Nuevo perno de rueda para ECO Air COMPACT con freno de disco (bombeo 120)

Con la nueva suspensión ECO Air COMPACT introduce BPW en las ejecuciones de disco ECO Disc TSB 3709 y TSB 4309 con bombeo 120 un nuevo perno de rueda.

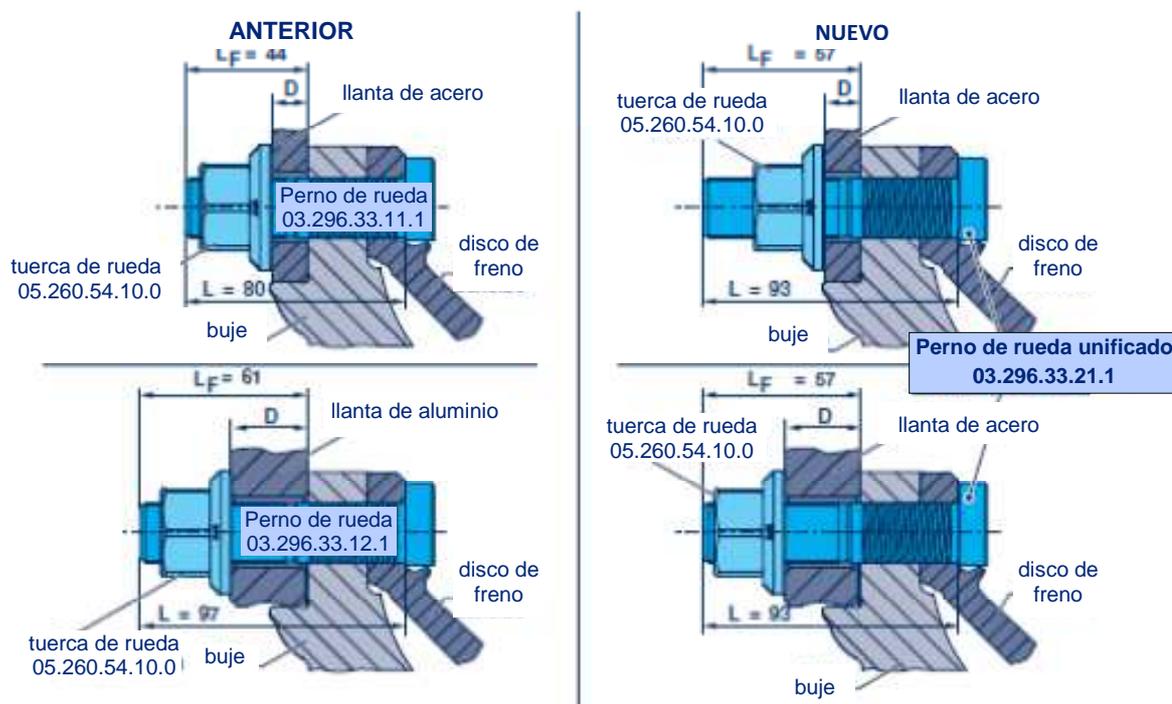
El nuevo perno de rueda tiene una longitud de 93 mm y es apto para todas las llantas de aluminio y de acero para rueda sencilla. Esto significa, que es válido para discos de rueda de hasta 28 mm de grosor.

Tras el lanzamiento del ECO Air COMPACT al mercado, BPW introducirá a partir de 2013 también el nuevo perno de rueda en todas las ejecuciones de disco Airlight II con bombeo 120.

Para ruedas anteriores con un grosor mayor al de 28 mm, BPW ofrece los pernos de rueda más largos (03.296.33.12.1). Para ruedas con un diámetro del taladro del perno de 32 mm, BPW ofrece las tuercas con cuello correspondientes (05.260.54.21.1).
